Questions and Answers / Questions et Réponses

Project Description / Description de projet		
Acquisition of one (1) Electric Vertical Elevator Mast Acquisition d'un (1) Élévateur électrique à mât vertical		
Solicitation No./ N° de sollicitation	Departmental Representative / Représentant Ministériel	Date
23-58133	Stéphane Lajoie, stephane.lajoie@nrc-cnrc.gc.ca	October 23, 2023 23 octobre 2023
Notice:		Avis:
This Q&A shall form part of the tender documents and all conditions shall apply and be read in conjunction with the RFP.		Cet Q&R fait partie intégrale des dossiers d'appel d'offres; toutes les conditions énoncées doivent être lues et appliquées en conjonction avec la DDP.

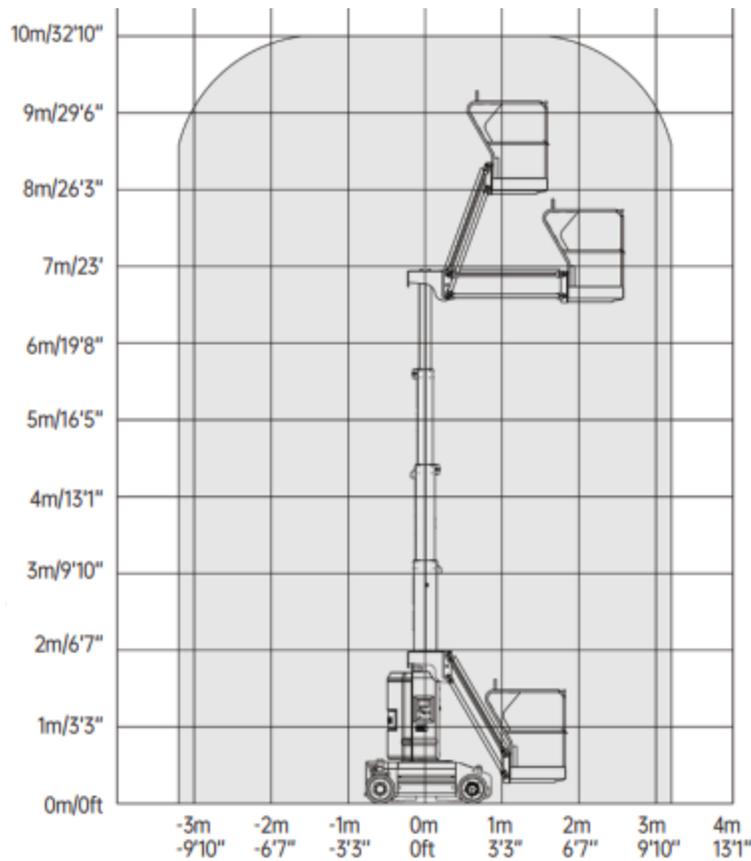
Q1. Could you please confirm if horizontal reach of 8ft 8" is acceptable which meets the requested working height and platform height. Please note a person's arm will be able to work at 10' with a horizontal reach of 8' , please confirm if this horizontal reach of 8 ft 8" is acceptable.

A1. The outreach includes an armlength of approximately 24". So, the answer is yes.

These are the proximity specs of the machine we need:
